CONVÊNIO Nº 841122/2016 – EDITAL DE LICITAÇÃO – CONCORRÊNCIA Nº 015/2024

OBJETO 01 - OBRAS DE REFORMA E MODERNIZAÇÃO DA UTI CENTRAL DO HOSPITAL SANTA CLARA COM VISTAS A ATENDER A META 08 DO PLANO DE TRABALHO DO CONTRATO DE REPASSE Nº 841122/2016 - MINISTÉRIO DA SAÚDE/CAIXA – ESTRUTURAÇÃO DE UNIDADES DE ATENÇÃO ESPECIALIZADA EM SAÚDE.

ESCLARECIMENTO Nº 03

TI02 - PLB

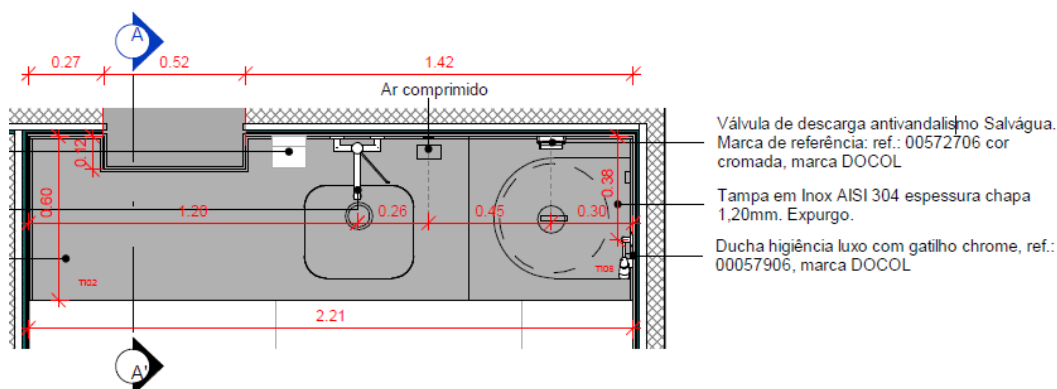
Item 01 – *Favor confirmar qual descrição deve ser orçada pois os itens T2, T8 e T12 não fecham os descritivos com o desenho e o item T8 também não fecha as quantidades desenho/ descritivo*

Tampo TI02 – Na descrição da planta baixa o tampo ficou dividido em TI02 e TI08, porém trata-se do mesmo tampo e a nomenclatura TI08 refere-se apenas a tampa do expurgo. Considerar o tampo TI02 conforme detalhamento.

Tampo TI08 – Já previsto junto ao tampo TI02.

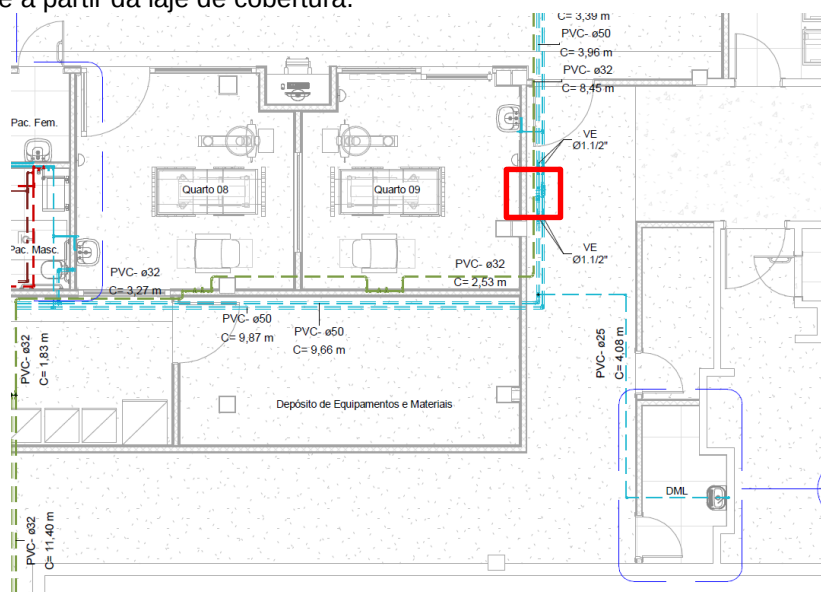
Item 04 – Favor confirmar onde será a ligação da rede hidráulica, não foi localizado no projeto.

A água fria deverá ser interligada a partir do ponto marcado no croqui abaixo vindo de um barrilete a partir da laje de cobertura.

A rede de água quente deverá ser interligada em uma coluna de alimentação próxima ao local indicado no croqui abaixo:
